# 泊小学校区通学路対策実施箇所図① 泊小学校合同点検 (R2. 10. 29 (木))

参加者：道路建設課、道路管理課、学校教育課、市民生活安全課  
那覇警察署、スクールゾーン委員会、泊小学校

# 泊小学校区通学路対策実施箇所図② 泊小学校合同点検 (R2. 10. 29 (木))

# 泊小学校区通学路対策実施箇所図③ 泊小学校合同点検 (R2. 10. 29 (木))

## ピンクコース

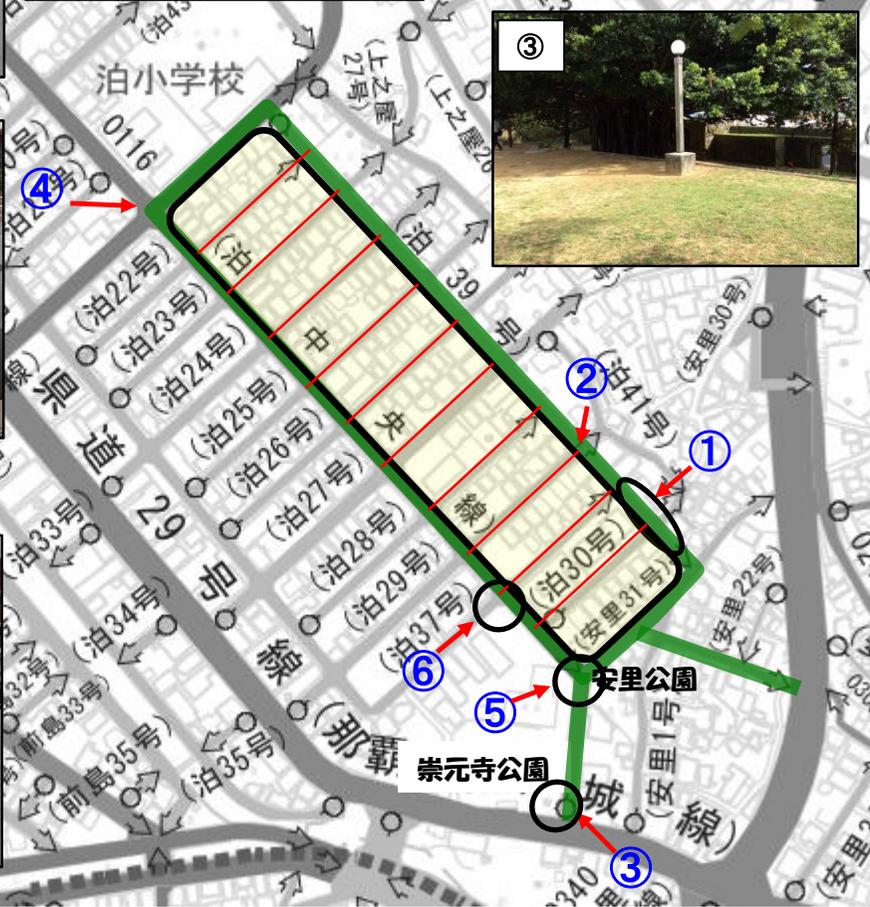
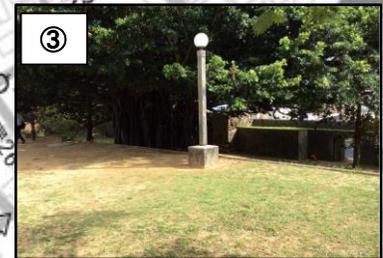
対応部署		課題と対策(案)	
①	警察	課題	・T字路で「止まれ」、停止線が無く、車の通り抜けやスピードを出す車が多いので危険。
		対策(案)	・警察本部に申請していく。
②	警察	課題	・横断歩道が消えかかっているので、塗り直してほしい。
		対策(案)	・横断歩道の道路標示の補修
③	警察・市活	課題	・停止線はあるが、停止せずに通行する車が多く、横断歩道を渡ることができない。「止まれ」の表示をしてほしい。
		対策(案)	・警察本部に申請していく。 ・スクールゾーン標示
④	市活	課題	・スクールゾーンの表示が消えかかっているので塗り直してほしい。
		対策(案)	・スクールゾーンの塗り直し
⑤	警察	課題	・横断歩道が消えかかっているので、塗り直してほしい。
		対策(案)	・横断歩道の引き直し
⑥	道管	課題	・黄金森公園横の階段を下りたところにバナナの木が植えられていて、通りづらい。 ・雨が降った時に水はげが悪い。
		対策(案)	・撤去を検討
⑦	道管	課題	・街路樹の枝が伸びているので切してほしい。
		対策(案)	・街路樹の剪定

## 緑コース

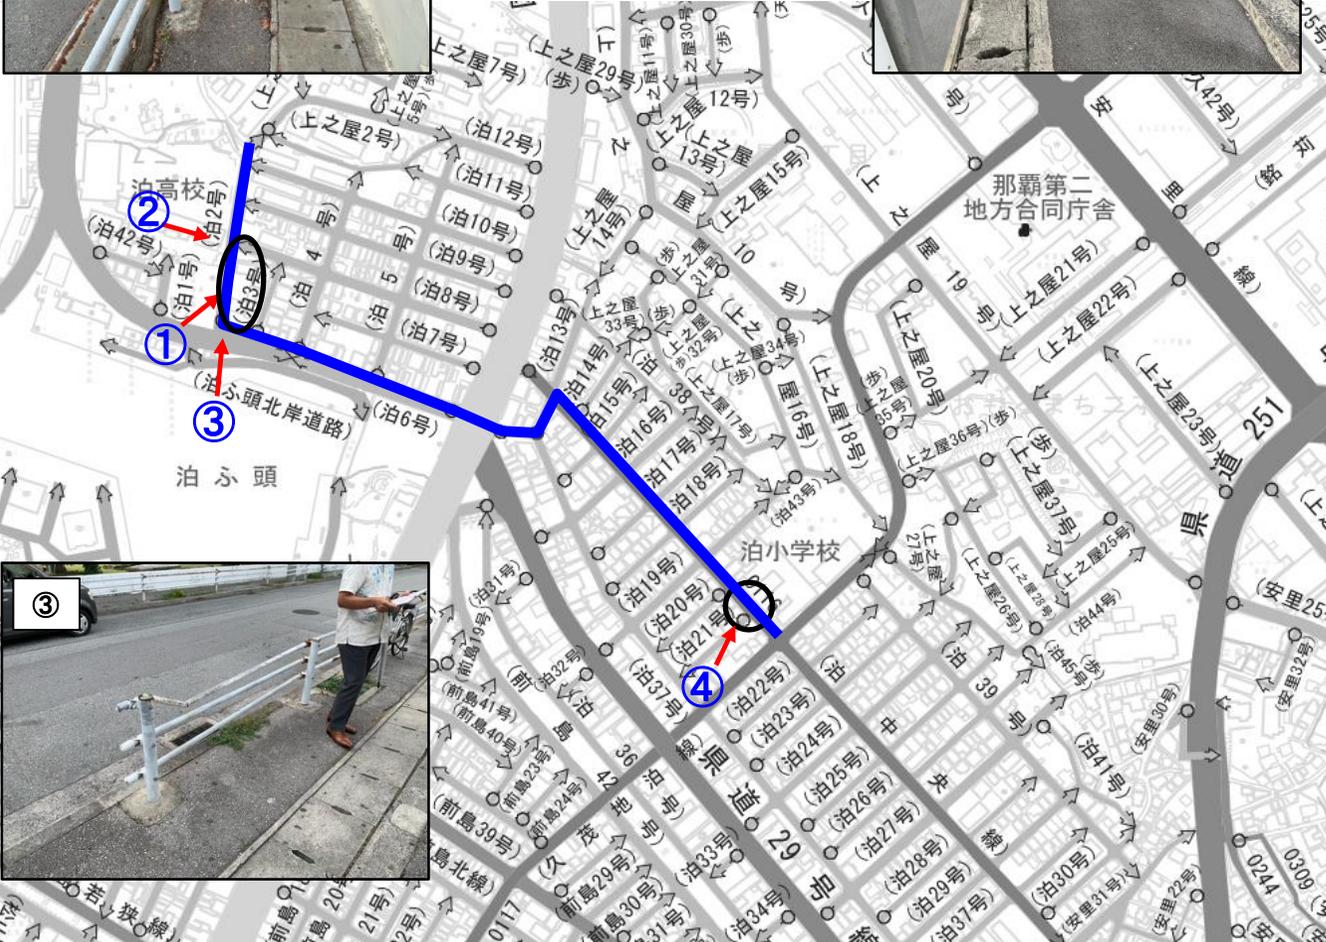
対応部署		課題と対策(案)	
①	道管	課題	・歩道が木の根でもりあがり、タイルがはがれている
		対策(案)	・歩道の修繕を検討します。
②	警察	課題	・中道は停止線が消えているところが多い
		対策(案)	・停止線の塗り直し
③	学校	課題	・公園の様子が外壁で見えない
		対策(案)	・学校より児童へ崇元寺裏の外から見えない場所では遊ばないように指導。
④	道建・道管	課題	・ガードレールの腐食、ない等が目立つ
		対策(案)	・泊中央線は、R3年度より道路整備(設計)を予定。設計に合わせて検討いたします。
⑤	警察	課題	・横断歩道が消えかかっている
		対策(案)	・横断歩道の道路標示の補修
⑥	警察	課題	・止まれ標示が消えかかっている
		対策(案)	・止まれの道路標示の補修
